**sur la déclaration de projet emportant mise en compatibilité du  
plan local d'urbanisme (PLU) de Caderousse (84) pour la  
création d'un linéaire photovoltaïque au-dessus de la voie  
cyclable ViaRhôna**

**N° MRAe  
2023APACA29/3445**

Avis du 6 juillet 2023 sur la déclaration de projet emportant mise en compatibilité du plan local d'urbanisme (PLU) de Caderousse (84) pour la création d'un linéaire photovoltaïque au-dessus de la voie cyclable ViaRhôna

Figure 2: Plan de zonage avant (gauche) et après (milieu) DP MEC PLU - Source : Notice de présentation

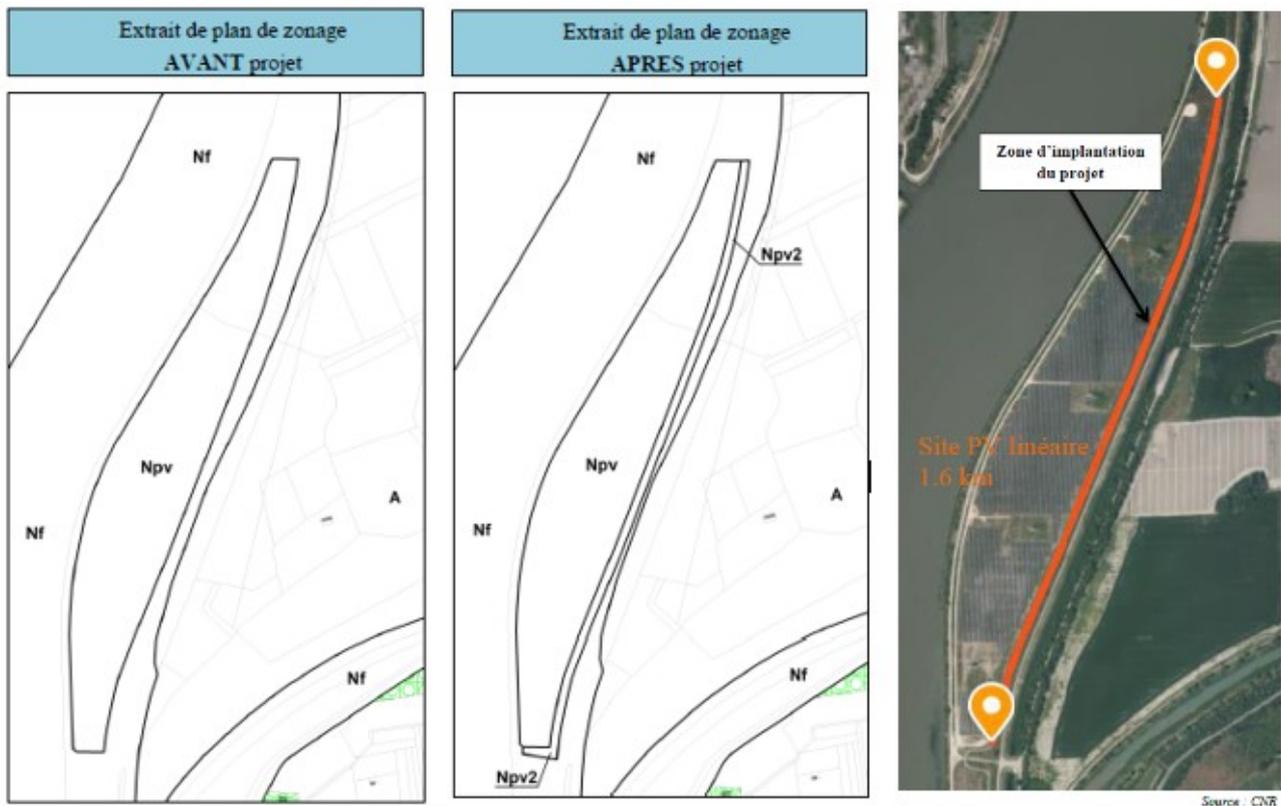
Selon le dossier, « le site concerné par le projet est actuellement classé en zone naturelle dans le PLU ; Il jouxte un secteur Npv qui accueille déjà un parc photovoltaïque ». Le projet n'est donc pas compatible avec les dispositions réglementaires écrites et graphiques du PLU en vigueur.

- la création d'une zone Npv2, secteur de taille et de capacité d'accueil limitées (STECAL) relatif à un parc photovoltaïque linéaire ;
- la modification du règlement.
